# Verslag

Verslag van  
Gemeentelijke verlichting havendam Buitenhaven  
Vlissingen.

Datum verslag  
24 november 2004

PZDT-V-04340 ontw.

d Ter gemeentelijke verlichting Buitenhaven Vlissingen

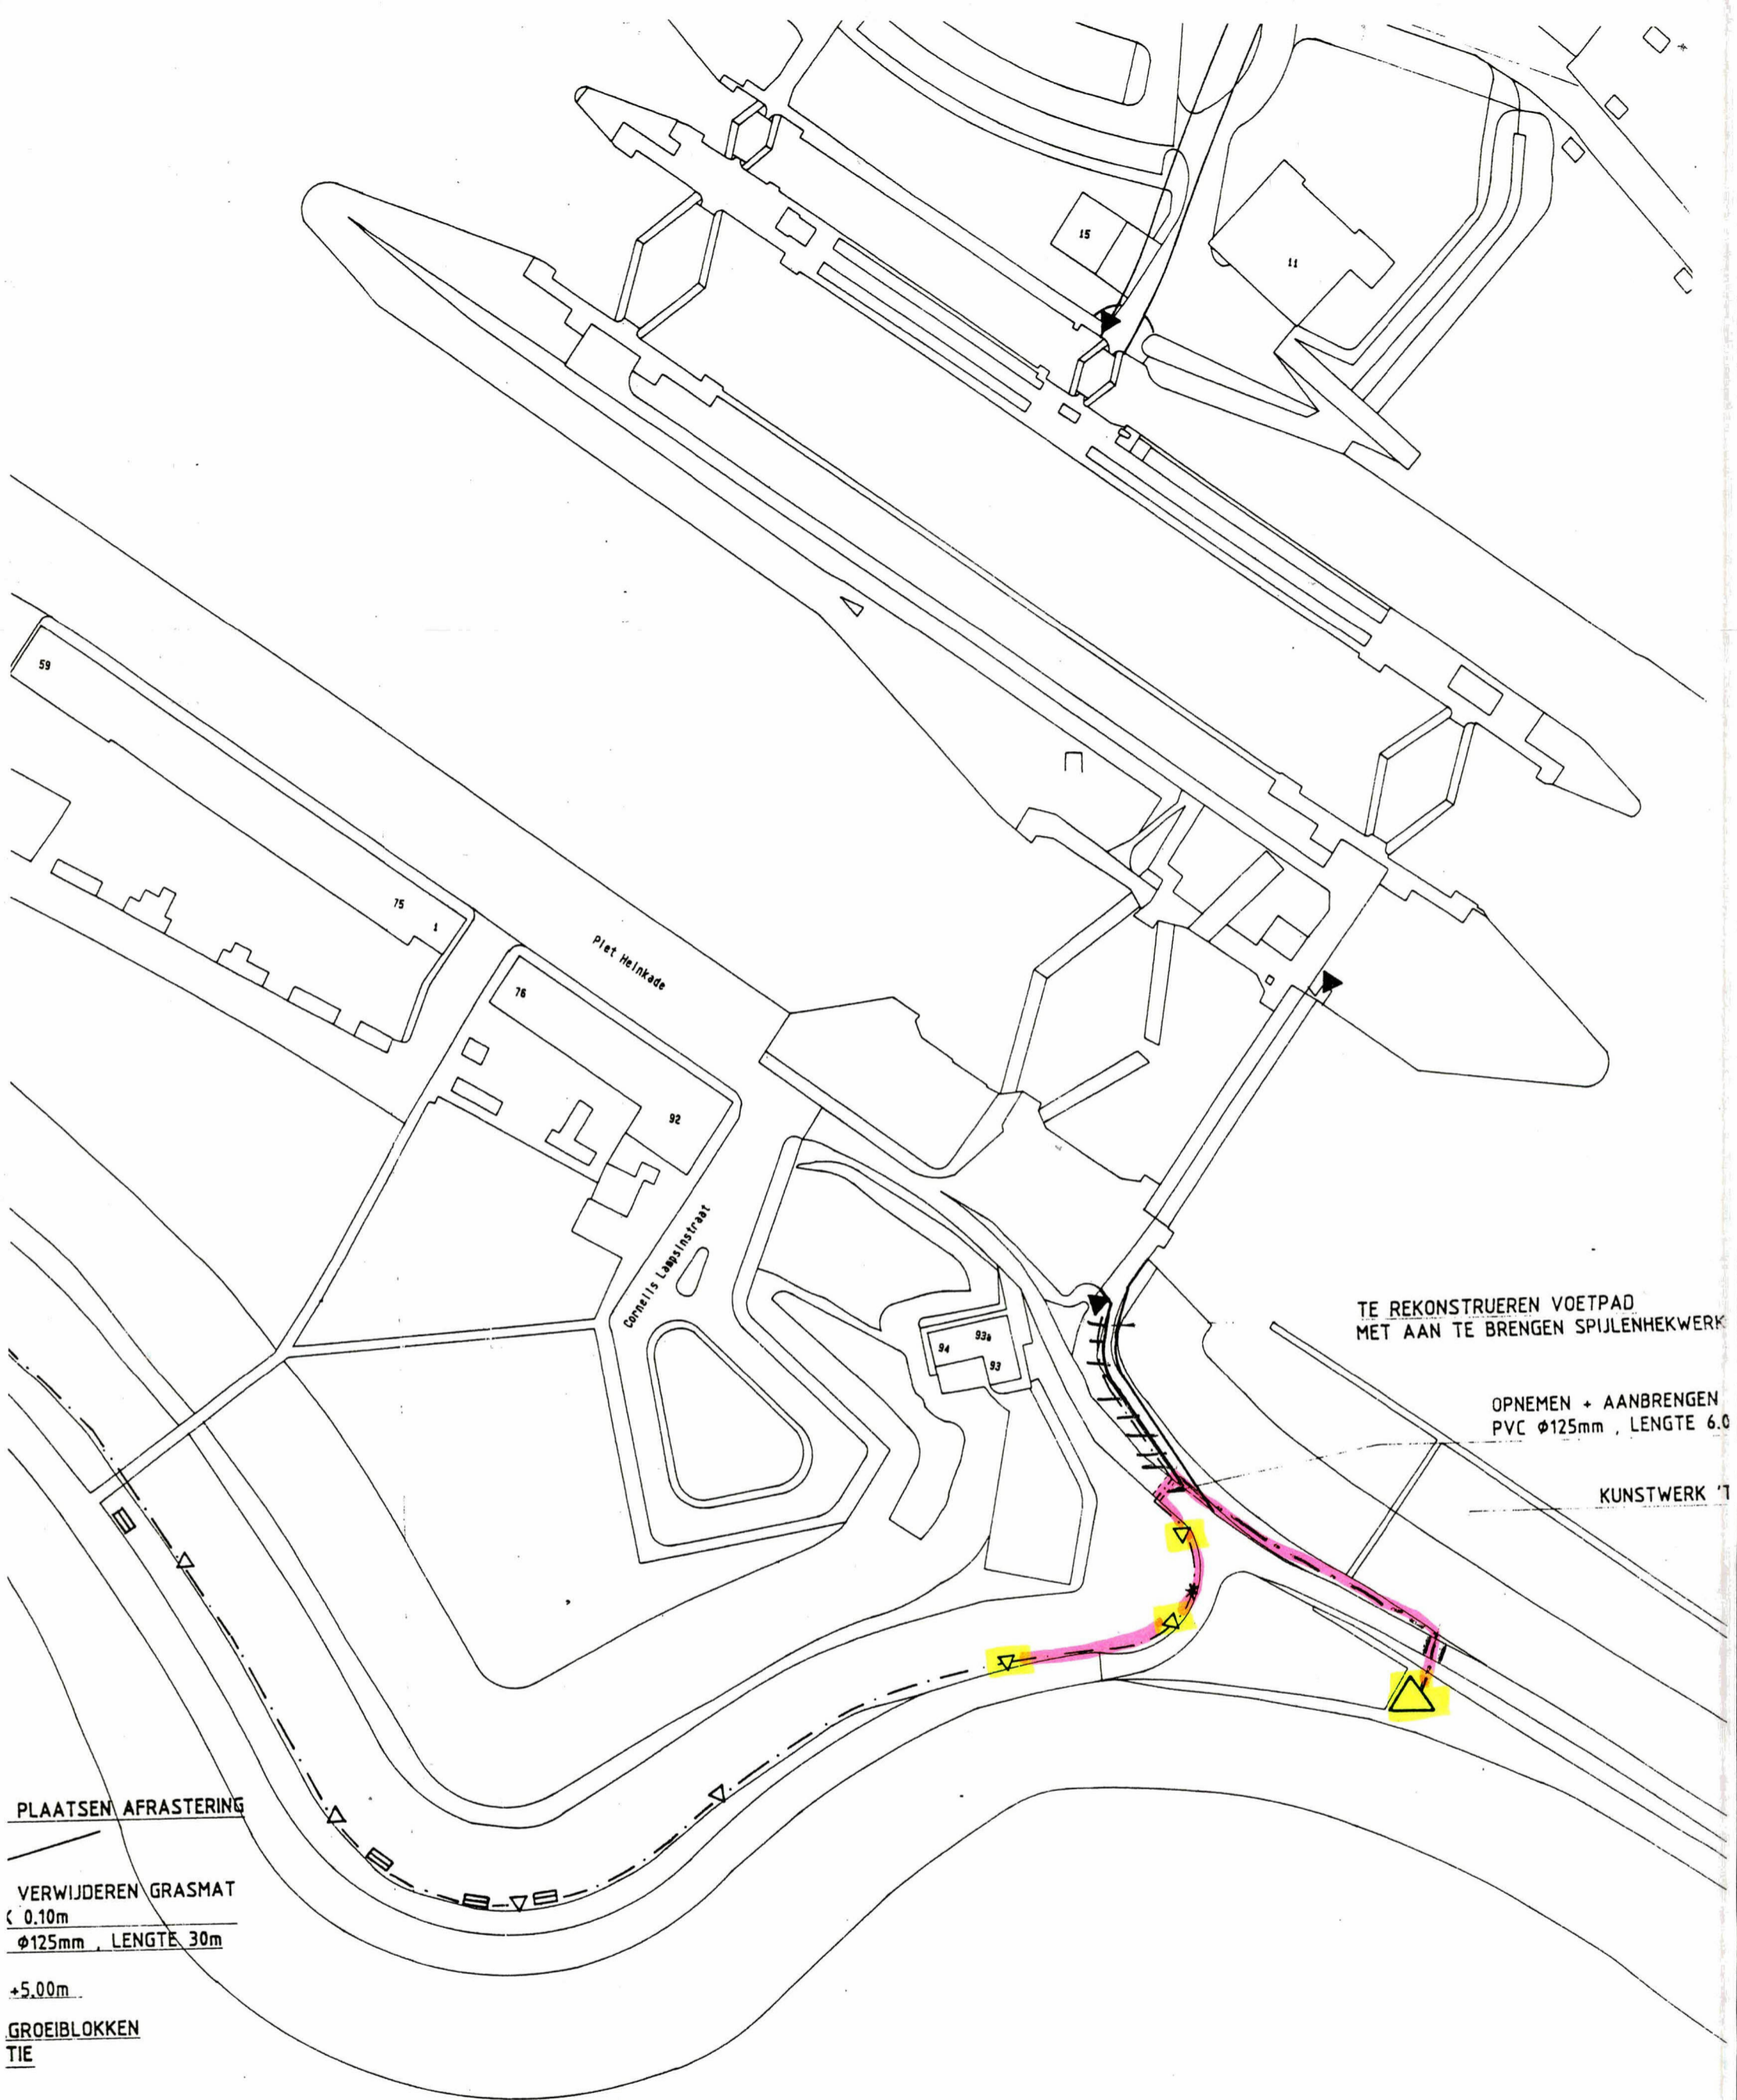
- De voeding van de verlichting van het kunstwerk op de dam dient, voor het verbeteren van de bekleding op de dam, in een mantelbuis gelegd te worden. De gemeente zal dit t.z.t. regelen met de aannemer die de verbeteringswerken aan de dam gaat uitvoeren. Het aanleggen van de mantelbuis is voor rekening van de gemeente Vlissingen.

- De nieuwe bekleding van de dam zal zodanig aangebracht worden dat voorzieningen aan het kunstwerk (verwijderen, ophogen, of iets dergelijks) niet noodzakelijk zijn. De bekleding zal rondom op de betonnen voet aangesloten worden.

- De verlichting inclusief de betonnen platen langs het fiets-/voetpad zullen voor aanvang verwijderd worden en tijdelijk opgeslagen worden op het terrein van het waterschap nabij de waterzuivering te Ritthem. De kabel wordt verwijderd. Voor rekening van de gemeente Vlissingen. Dit gebeurt ook in overleg met de aannemer die de verbeteringswerken gaat uitvoeren. Na het afronden van de werkzaamheden dienen deze herplaatst te worden.
